Technische Änderung für M23 Steckverbinder 1170290000 - SAI-M23-KSW-L-7/12

1170290000 - SAI-M23-KSW-L-7/12

Bisherige Abmaße	Neue Abmaße

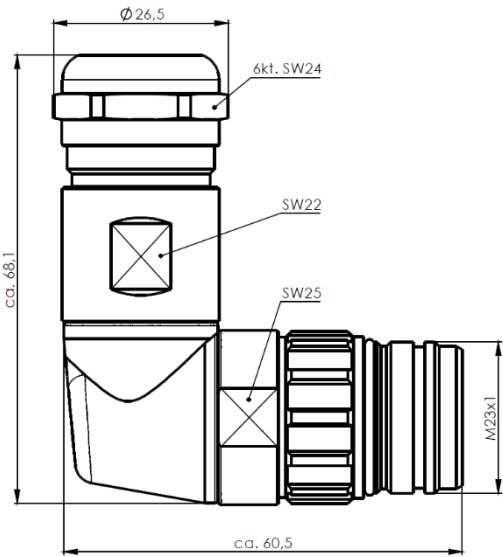
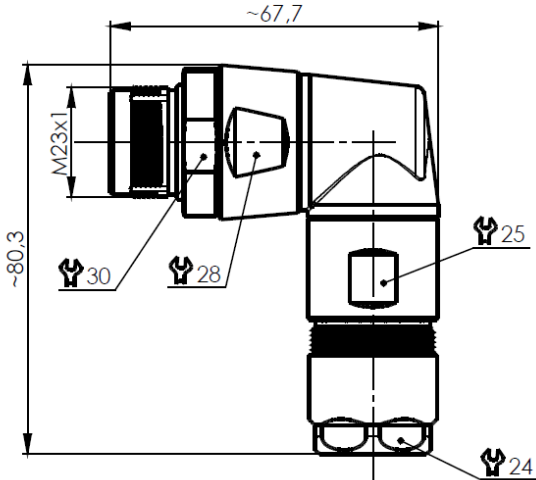
Für die Optimierung in der Verarbeitung wurde bei dem Steckverbinder die Option für das Drehen des Kabelabgangs hinzugefügt.

Aufgrund der Produktänderungen ändern sich die Abmaße des Steckverbinders wie folgt:
